令和元年12月16日

東北電力株式会社

女川原子力発電所原子炉施設
保安規定変更認可申請について

女川原子力発電所原子炉施設保安規定変更比較表

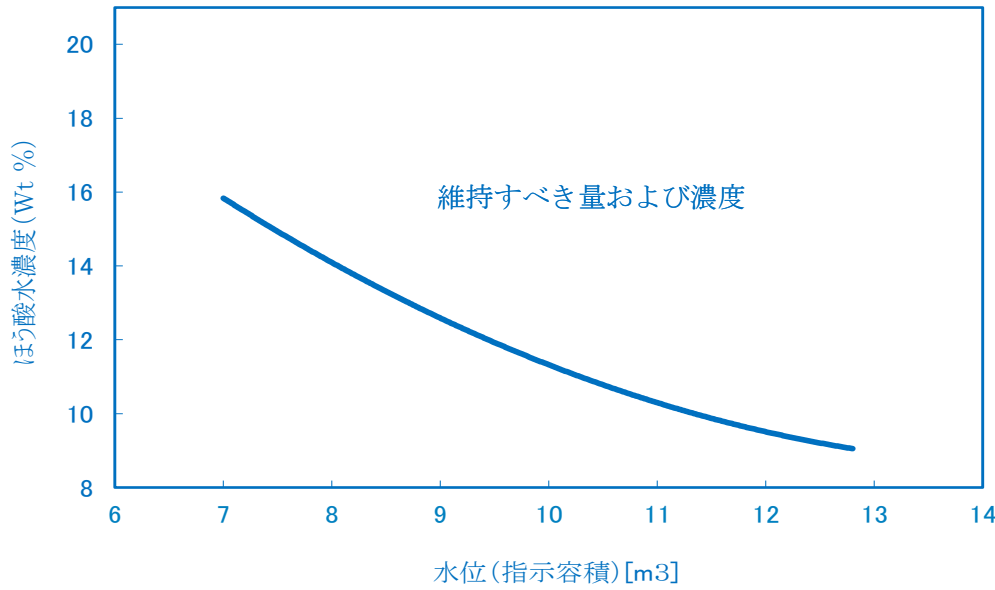
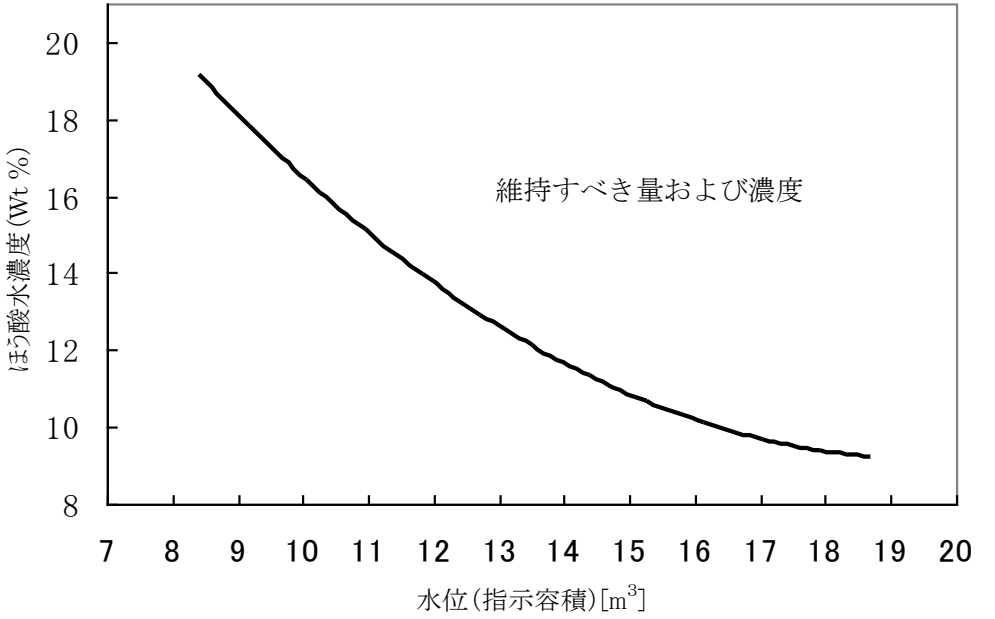
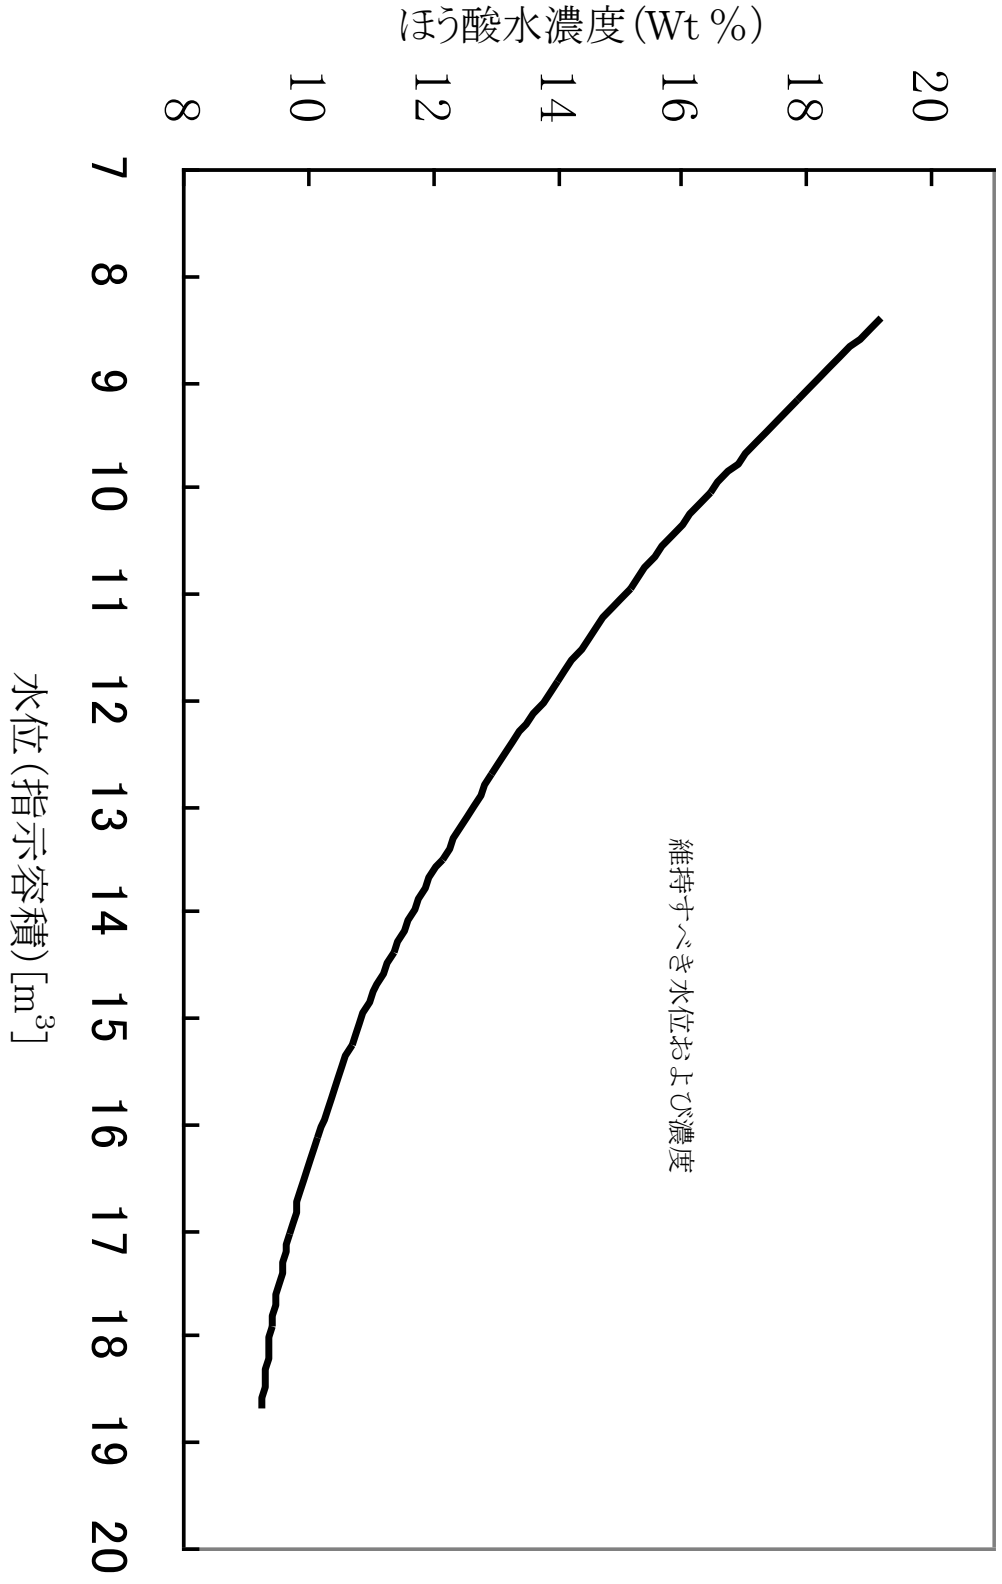
変更前	変更後	理由
<p style="text-align: center;">第3章 体制および評価 第1節 保安管理体制</p> <p>（保安に関する組織） 第4条 発電所の保安に関する組織は、図4のとおりとする。</p> <p>図4 発電所の保安に関する組織図</p> <p>（本店）</p> <ul style="list-style-type: none"> 社長 <ul style="list-style-type: none"> 管理責任者（原子力考査室長） <ul style="list-style-type: none"> 資材部長 土木建築部長 燃料部長 管理責任者（原子力本部長） <ul style="list-style-type: none"> 原子力部長 — ※1 <ul style="list-style-type: none"> 原子炉施設保安委員会 原子力品質保証室長 ※2 <ul style="list-style-type: none"> ※1 — 原子力技術訓練センター所長 <p>（女川原子力発電所）</p> <ul style="list-style-type: none"> ※2 — 所長 <ul style="list-style-type: none"> 発電用原子炉主任技術者 電気主任技術者 ボイラー・タービン主任技術者 原子炉施設保安運営委員会 品質保証部長 <ul style="list-style-type: none"> 品質保証総括課長 検査課長 総務部長 <ul style="list-style-type: none"> 総務課長 警備課長 技術統括部長 <ul style="list-style-type: none"> 技術課長 計画管理課長 防災課長 環境・燃料部長 <ul style="list-style-type: none"> 放射線管理課長 輸送・固体廃棄物管理課長 原子燃料課長 保全部長 <ul style="list-style-type: none"> 保全計画課長 工程管理課長 電気課長 計測制御課長 原子炉課長 タービン課長 土木建築部長 <ul style="list-style-type: none"> 土木課長 建築課長 発電部長 <ul style="list-style-type: none"> 発電管理課長 発電課長 	<p style="text-align: center;">第3章 体制および評価 第1節 保安管理体制</p> <p>（保安に関する組織） 第4条 発電所の保安に関する組織は、図4のとおりとする。</p> <p>図4 発電所の保安に関する組織図</p> <p>（本店）</p> <ul style="list-style-type: none"> 社長 <ul style="list-style-type: none"> 管理責任者（原子力考査室長） <ul style="list-style-type: none"> 資材部長 土木建築部長 燃料部長 管理責任者（原子力本部長） <ul style="list-style-type: none"> 原子力部長 — ※1 <ul style="list-style-type: none"> 原子炉施設保安委員会 原子力品質保証室長 ※2 <ul style="list-style-type: none"> ※1 — 原子力技術訓練センター所長 <p>（女川原子力発電所）</p> <ul style="list-style-type: none"> ※2 — 所長 <ul style="list-style-type: none"> 発電用原子炉主任技術者 電気主任技術者 ボイラー・タービン主任技術者 原子炉施設保安運営委員会 品質保証部長 <ul style="list-style-type: none"> 品質保証総括課長 検査課長 総務部長 <ul style="list-style-type: none"> 総務課長 警備課長 技術統括部長 <ul style="list-style-type: none"> 技術課長 計画管理課長 防災課長 環境・燃料部長 <ul style="list-style-type: none"> 放射線管理課長 輸送・固体廃棄物管理課長 原子燃料課長 原子炉施設保安措置管理課長 保全部長 <ul style="list-style-type: none"> 保全計画課長 工程管理課長 電気課長 計測制御課長 原子炉課長 タービン課長 土木建築部長 <ul style="list-style-type: none"> 土木課長 建築課長 発電部長 <ul style="list-style-type: none"> 発電管理課長 発電課長 	<p>理由</p> <p>女川1号炉廃止措置に伴う変更 （1号炉の廃止措置の実施に伴う組織整備）</p>

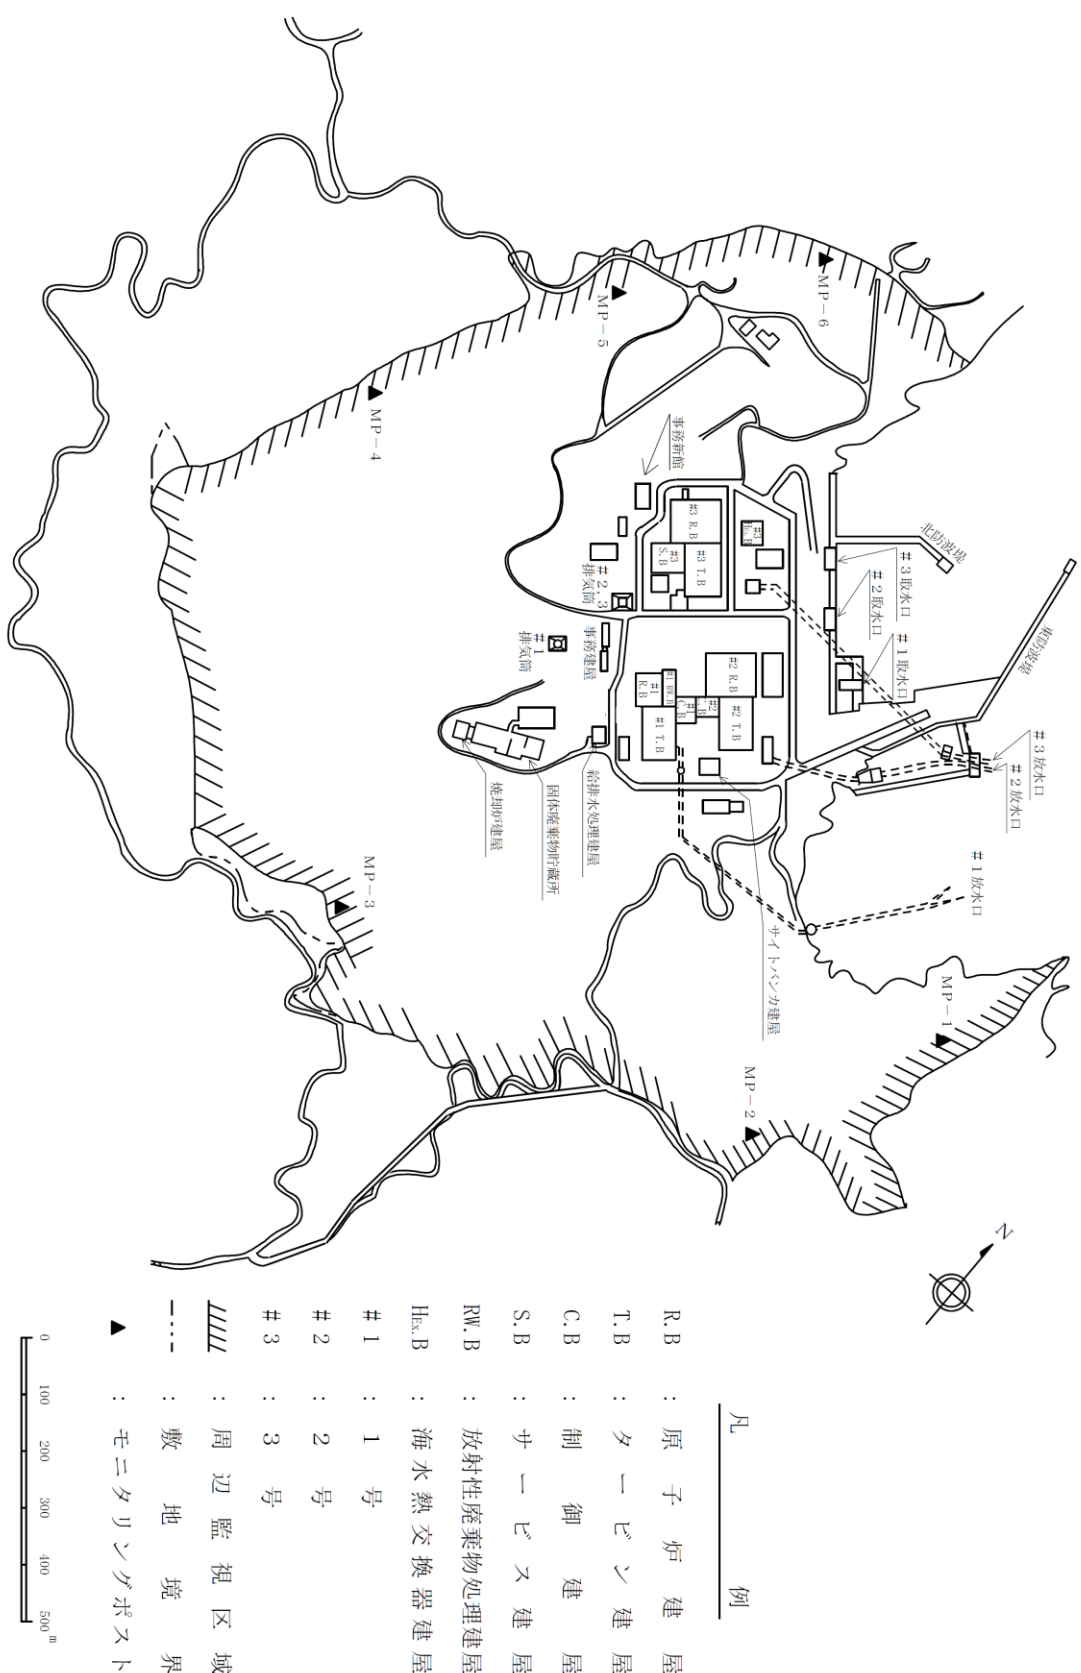
変更前	変更後	理由
	<p><u>（管理区域内における区域区分）</u> 第294条 放射線管理課長は、管理区域を次のとおり区分することができる。 （1）<u>汚染のおそれのない管理区域</u> （2）<u>表面汚染密度または空気中の放射性物質濃度が法令に定める管理区域に係る値を超える区域または超えるおそれのある区域</u> 2. <u>汚染のおそれのない管理区域は、添付2-2に示す区域とする。</u> 3. <u>放射線管理課長は、一時的に第1項に係る区域区分を変更する場合は、目的、期間および場所を明らかにするとともに、あらかじめ区域区分に係る条件を満足できることを確認する。なお、当該エリアを元の区域区分に戻す場合についても、放射線管理課長はあらかじめ区域区分に係る条件を満足できることを確認する。</u> 4. <u>放射線管理課長は、汚染のおそれのない管理区域と第1項（2）で定める区域が隣接する場合は、第1項（2）で定める区域への入口付近に標識を設ける。</u></p> <p><u>（管理区域内における特別措置）</u> 第295条 放射線管理課長は、管理区域のうち次の基準を超える場合または超えるおそれがある場合は、標識を設けて他の場所と区別する他、区画、施錠等の措置を講じる。ただし、放射線等の危険性が低い場合は、この限りでない。 （1）<u>外部放射線に係る線量当量率が1時間につき1ミリシーベルト</u> （2）<u>空気中の放射性物質濃度または床、壁、その他人の触れるおそれのある物の表面汚染密度が、法令に定める管理区域に係る値の10倍</u> 2. <u>各課長は、第1項の区域内で作業を行う場合、作業による線量および作業環境に応じた放射線防護上の措置を立案し、放射線管理課長の承認を得る。ただし、巡視・点検その他定型化され、別に所長の承認を得た業務を行うために立入る場合は、この限りでない。</u> 3. <u>各課長は、汚染の広がりを防止するため、第1項（2）の区域から退出する場合および物品等を持ち出す場合は、更衣および持ち出す物の養生等の措置を講じる。</u></p> <p><u>（管理区域への出入管理）</u> 第296条 放射線管理課長は、次に示す立入者の区分により、管理区域への立入許可に係る事項を定め、所長の承認を得る。 （1）<u>放射線業務従事者：業務上管理区域に立入る者</u> （2）<u>一時立入者：放射線業務従事者以外の者であって、放射線業務従事者の随行により管理区域に一時的に立入る者</u> 2. <u>放射線管理課長は、第1項に基づき管理区域に立入る者に対して許可を与える。</u> 3. <u>放射線管理課長は、第2項にて許可していない者を管理区域に立入らせない措置を講じる。</u> 4. <u>放射線管理課長は、管理区域の出入管理エリアにおいて、人の出入り等を監視する。</u> 5. <u>放射線管理課長は、第4項以外の出入口には、施錠等の人がみだりに立入りできない措置を講じる。</u> 6. <u>放射線管理課長は、管理区域から退出する者または管理区域内で汚染のおそれのない管理区域に移動する者の身体および身体に着用している物の表面汚染密度が、法令に定める表面密度限度の10分の1を超えないような措置を講じる。ただし、汚染のおそれのない管理区域から退出する場合は、この限りでない。</u></p>	<p>女川1号炉廃止措置に伴う変更 （1号炉の廃止措置段階の保安活動を第2編に規定する）</p>
